Projekt-Nr.: 1.47.136
Projekt: Änderung des Flächennutzungsplanes und Aufstellung eines vorhabenbezogenen Bebauungsplanes für das Sondergebiet „Raiba Bürgersolarpark Nordhalben“ Markt Nordhalben, Landkreis Kronach/Raiffeisenbank Küps-Mitwitz-Stockheim eG
Hier: frühzeitige Beteiligung der Behörden und sonstigen Träger öffentlicher Belange gemäß § 4 Abs. 1 Baugesetzbuch (BauGB)

Von: Marion Specht <Marion.Specht@lra-kc.bayern.de>
Gesendet: Freitag, 11. November 2022 08:43
An: IVS - Norbert Köhler
Betreff: Änderung des Flächennutzungsplanes und Aufstellung eines vorhabenbezogenen Bebauungsplanes für das Sondergebiet "Raiba Bürgersolarpark Norhalben", Markt Nordhalben; frühzeitige Beteiligung der Behörden und sonstigen Träger öffentlicher Belange

Projekt-Nr.: 1.47.136
Projekt: Änderung des Flächennutzungsplanes und Aufstellung eines vorhabenbezogenen Bebauungsplanes für das Sondergebiet „Raiba Bürgersolarpark Nordhalben“, Markt Nordhalben, Landkreis Kronach/Raiffeisenbank Küps-Mitwitz-Stockheim eG
Hier: frühzeitige Beteiligung der Behörden und sonstigen Träger öffentlicher Belange gemäß § 4 Abs. 1 Baugesetzbuch

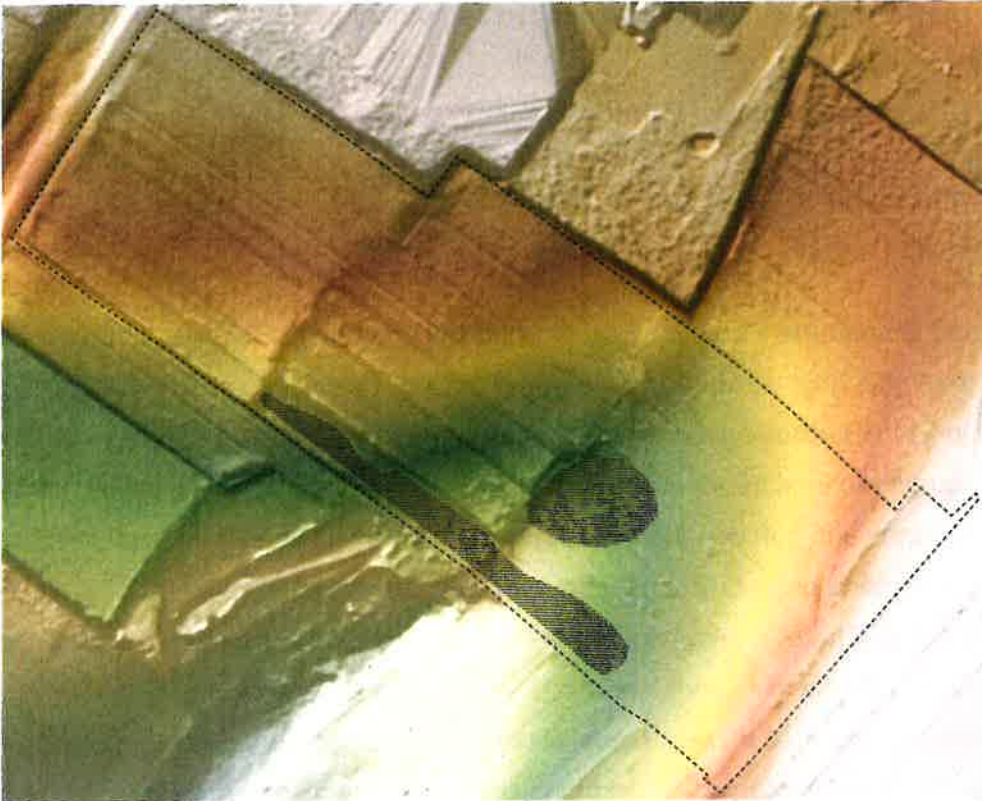
- Böden mit sehr hoher Bedeutung für die natürlichen Bodenfunktionen gemäß § 2 Abs. 2 Nr. 1 BBodSchG.
⇒ **Diese liegen hier zum Teil vor (Biotopflächen)**
- Landwirtschaftliche Böden überdurchschnittlicher Bonität.
⇒ Diese liegen hier nicht vor.

DGM1 mit Maßnahmen zur Abflussverzögerung.

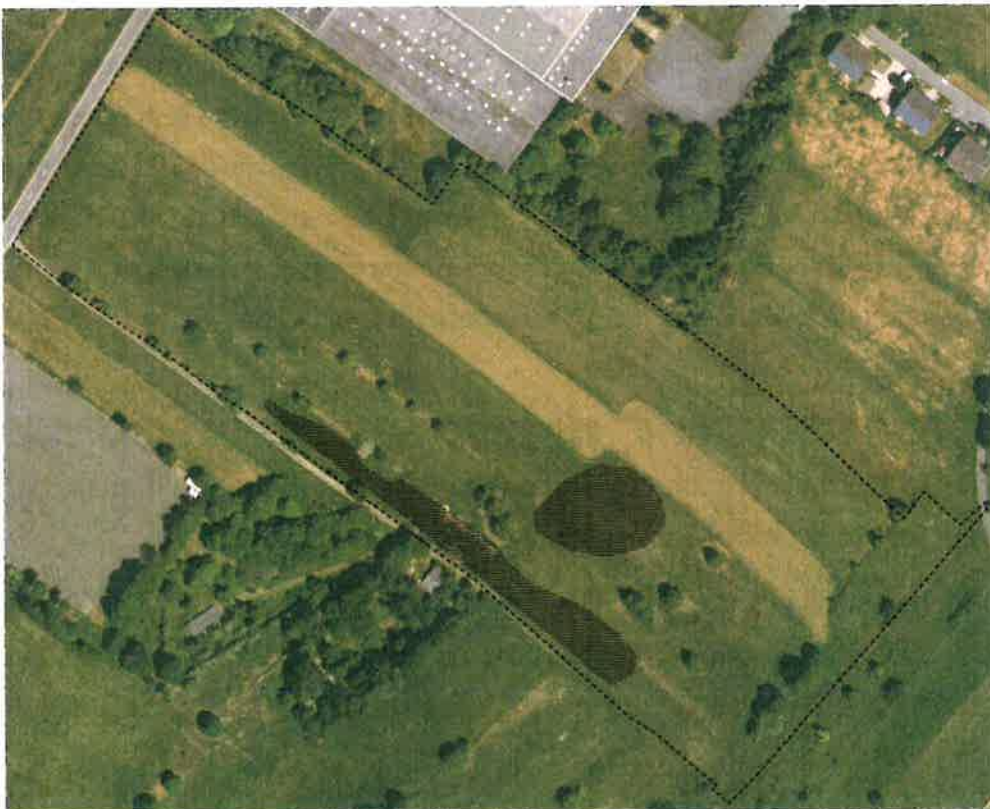
In den schwarz schraffiertem Bereichen sind Maßnahmen zur Abflussverzögerung bzw. zur besseren Versickerung von Niederschlägen bei Starkregenereignissen zu treffen.

Beim Maßnahmenbereich wurden die Biotope ausgespart. Hier sollen möglichst keine oder nur geringe Bodeneingriffe erfolgen.

- In den angegebenen Bereichen sind Maßnahmen zur Abflussverzögerung bzw. zur besseren Versickerung von Niederschlägen bei Starkregenereignissen zu treffen.
